1828.

Policia

D. José Agapito Carrillo Dueño
de una casa en la Calle de Carretas
con accesorias a la de la Par n.º 12
m.ª 206 sobre que se le conceda
licencia p.ª construir la fachada
accesoria sobre el piso bajo.

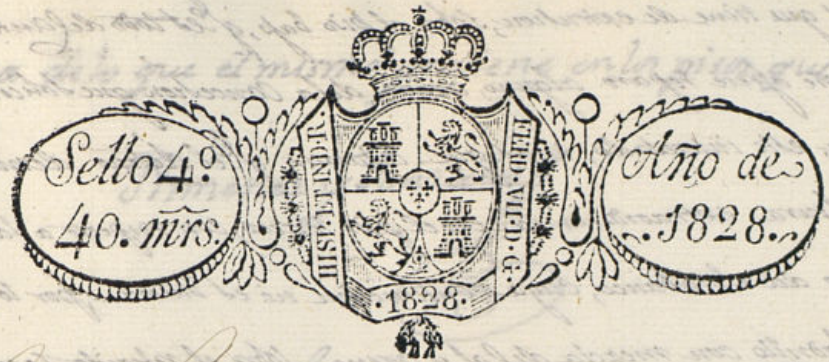
el entresuelo, lo 2º piso que tiene de extrusion, sobre el piso bap, q. es todo de cantería. En cuyo supuesto no se me ofrece reparo alguno, acerca de la concesion que solicita, de la licencia, este interesado, mas que advenir q. el dibujo demuestra una altura extraordinaria en el piso tercero, con respecto a la de los otros pisos, por motivo del sobavanco, cuya construccion no es buena, por lo demas la fachada de fabrica de ladrillo con mezcla de cal y arena, sobre el referido localo de cantería, del que de tres pisos, si es que lo tiene este, hasta la imposta del piso 1º, y de la misma fabrica hasta el sin entramado alguno ni umbrales de madera siendo lo arca de las Ventanas del propio material, retallandose lo suficiente para el aliento del alero, que sera de madera descubierta, compuesto de solera conecillo con tocadura y corona superior moldada y canchones de plomo o hoja de lata con rebaja de lo mismo que arrojan las aguas fuera de las lomas de la acera y no viertan a plomo sobre los faroles del alumbrado. La Bandera si la hubiere se situara a plomo del filo interior a la fachada sin antepecho velado sobre el alero, recibiendo las boquillas, caballos y repulgos con que dependa el balcon del entresuelo de medio pie de vueltas o antepechados, uno el del 1º, y medio el del 2º y 3º por no tener la Calle mas que 1º piso de ancho y ser con lo vueltas q. con respecto ala anchuras, tiene establecido la R.ª Academia de San Fernando. Siendo de altura de tres pies y un quarto y el intervalo de los balaustrados de ser diez y las portillas recibidas en el grado de la faja un pie por lo menos y mas de otro separadas del muro de la lina de las Ventanas. Retocando y ultimando la fachada de acuerdo con arreglo a un buen orden de construccion. Atendiendo para practicar los reconocimientos establecidos, al entrar cada piso de lo q. contra dicha fachada y relacion de ella con el alero. Madrid 9 de Julio de 1828.

Vuelva al Sr. Regidor Comisario del Cuartel para que con el Sr. Arquitecto mayor arreglen el defecto que este nota en la altura del piso tercero.

Comig.º al decreto de S.ª y al q. puede ser como. Ayuntamiento.º 7.º de Julio de 1828. Se arregle el defecto notado en la altura del piso 3.º de la casa nº 12, m.ª 206, calle de la Par de las manifestaciones: q. la altura de los tres pisos sin el sobavanco señalada en el Plano es arreglada, y solo ay q. omita este, p.º q. teniendo el principal tres pisos y medio, el segundo doce y cuatro, y el tercero doce y medio sobran los tres y medio q. tiene el sobavanco p.º guardar proporcion uno con otro. Madrid 17 de Julio de 1828.

Concedese la licencia pedida para la construccion de fachada con arreglo al informado y como proponen los S.ªs. Regidores del Cuartel y Arq.º mayor, y dese por certificado.

D. Tiburcio Penz. En su intelig.ª y la de lo
informado en su razón por los Sres. Regido-
res Comisario del cuartel y Arquitecto mor. acor-
do S. E. en 29 de este mes, omitiendo el sotaban-
co q.º se señala en el ~~plano~~ dicho presentado, me-
diante a que la altura de los tres pisos sin ~~sotaban-~~
~~co~~ es arreglada por q.º teniendo el piso
pral. trece pies y medio, el 2.º doce y $\frac{1}{4}$ y el 3.º
doce y medio, ^{que sobran los 3 y $\frac{1}{2}$} que tiene el sotabanco para guar-
dar proporción unos pisos con otros; y haciendo
la fachada de otra casa de fábrica de ladrillo &c.
Sigue el informe al chf.º mor. hasta su con-
clusión. Y para q.º conste y se pueda proce-
der a la ejecución de la obra doy la presente.
Ciudad 31 de Julio de 1828.
